AP-SH2A-6A RTCの不具合について

1版 2013年9月11日

対象製品 : AP-SH2A-6A
対象製品番号 : 01510011 ~ 01510140

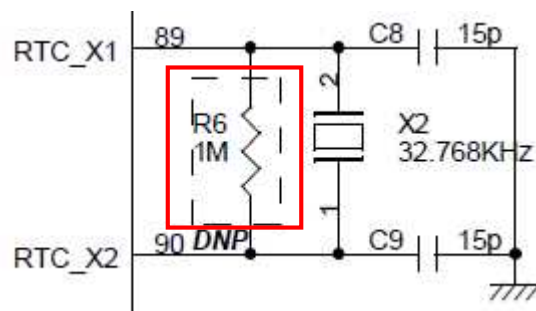
AP-SH2A-6A 回路図に未実装と記載されている R6 が実装されていたため、RTC のクロックが発振しない場合があります。
RTC を使用しない場合には動作に問題はありません。

R6 を未実装に変更します。
